Stellungnahme zum alternativen Verkehrskonzept zum vorhabenbezogenen Bebauungsplan Nr. 73A, 6. Änderung, in Hilden, Frau S. Lipken-Simon vom 19.03.2010

Bild 1: Querschnittsgestaltung Mühlenstraße

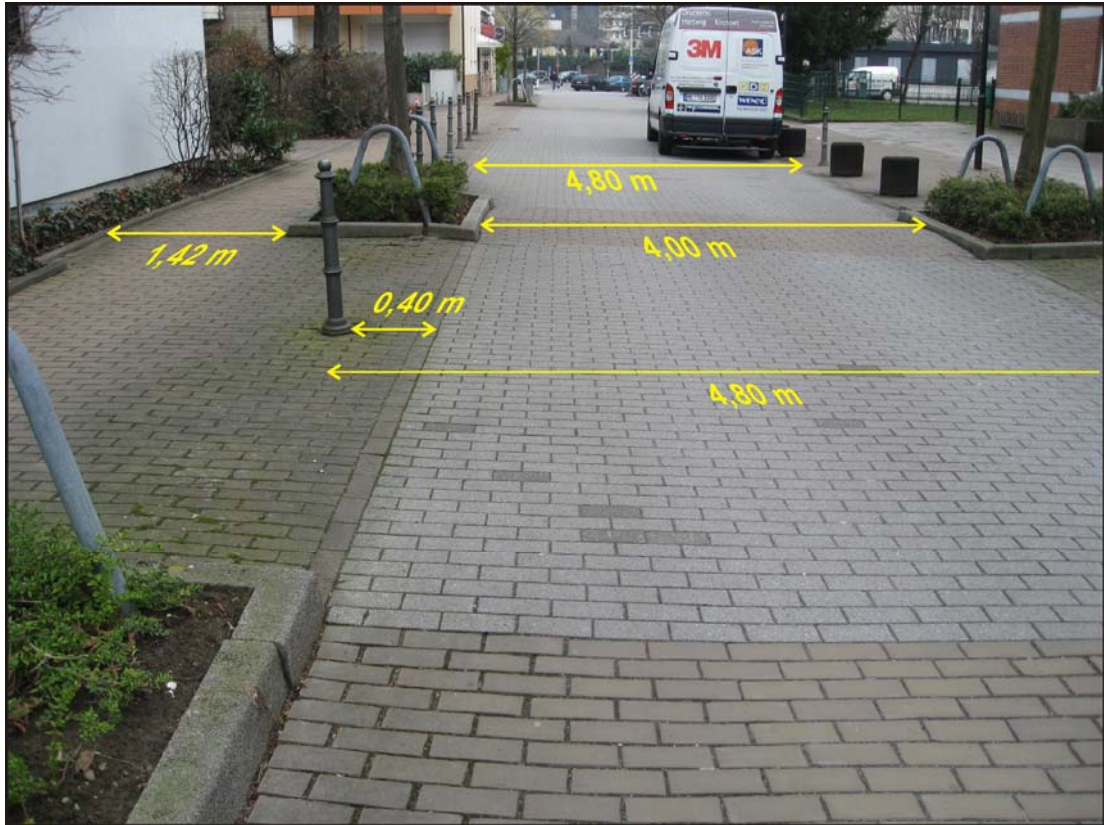
An den engsten Stellen besteht für die Fahrfläche zwischen den Pflanzbeeten der Baumstandorte eine Breite von 4m (und nicht 3,0m wie im Alternativen Verkehrskonzept angegeben), davor und dahinter bestehen aber Fahrbahnbreiten von 4,50m bis 4,80m, so dass hier der Begegnungsverkehr Pkw/Pkw ohne Probleme möglich ist (**Bild 1**).
